**AVIS DE L'AUTORITÉ ENVIRONNEMENTALE**

relatif au projet de travaux d'adduction du réservoir et de renouvellement du réseau  
d'alimentation en eau potable de la commune de Janzé (35)

–dossier reçu le 11 mai 2016 –

Localisation des travaux de création et de renforcement des conduites d'adduction et d'alimentation en eau potable du château d'eau de Janzé (source-étude d'impact)

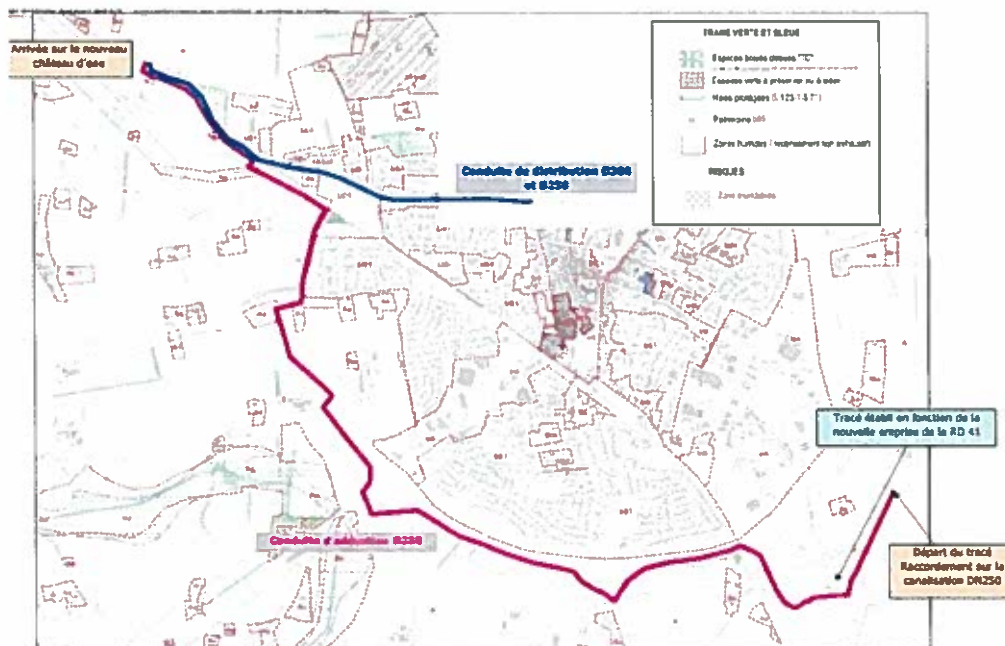
*L'Ae recommande de compléter le descriptif des mesures d'évitement et de réduction des impacts à mettre en œuvre lors de la réalisation des tranchées dans les cours d'eau, afin de démontrer que tout est mis en œuvre pour préserver la continuité écologique des cours d'eau.*
